Verlag bijeenkomst klankbordgroep nieuwe gemeentehuis 22 april 2024

Figuur 1 Begane grond, rode cirkel is de noordkant

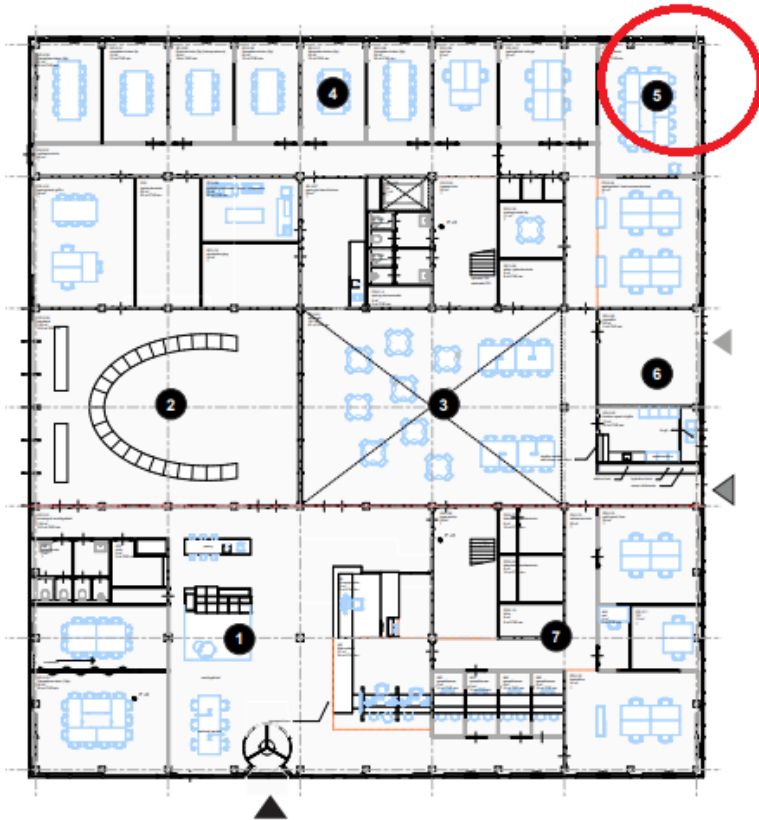
De architect laat de plattegrond zien van de verdeling van de ruimtes. Aan de achterzijde van het gebouw zijn de vergaderkamers en de collegkamers te vinden én aan de kant van de parkeerplaats zit de entree voor de medewerkers. De rustige werkplekken zitten aan de gevelzijde. In deze fase keken we ook naar de groenvoorziening. Zo komt er een boom in het

middengebied in plaats van de houten denkbeeldige boom welke eerst bedacht was. Alle elektra- en luchtkanalen worden opgenomen in de verhoogde uitneembare vloeren.

4. Wat is de noordkant van het gebouw?

Aan de noordkant is de rustige zone in de avonduren, zoals de vergadergebieden.
